## COMMISSION ROYALE DES MONUMENTS ET DES SITES KONINKLIJKE COMMISSIE VOOR MONUMENTEN EN LANDSCHAPPEN

BRUXELLES. Rue de Laeken / porte d'Anvers

<u>PERMIS D'URBANISME</u>: réaménager de façade à façade l'espace public de la porte d'Anvers et du tronçon de la rue de Laeken situé à hauteur des numéros 165 à 180

## Avis de la CRMS

Localisation du projet (© Brugis); plans d'aménagement de 2017 et de 2022 joints aux demandes respectives

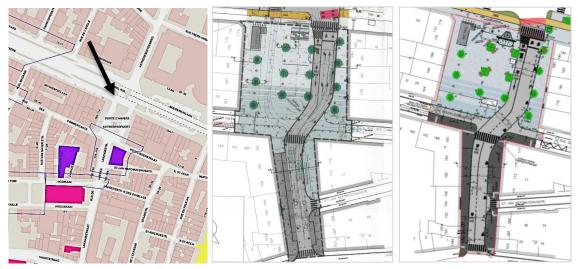
Les quelques modifications intervenues par rapport à la mouture de 2017 concernent la fontaine dont la forme rectangulaire a évolué vers un contour hexagonal ainsi que les arbres du centre que l'on propose

d'encercler de bancs en acier Corten. L'implantation de la friterie qui figure sur les plans, fera l'objet d'une demande de permis d'urbanisme séparée.

La logique d'aménagement consignée dans la présente demande n'ayant pas évolué depuis 2017, la CRMS confirme sa position antérieure sur le projet et *rend un avis défavorable sur la demande*. Elle réitère son avis de 2017 qui concluait de la manière suivante :
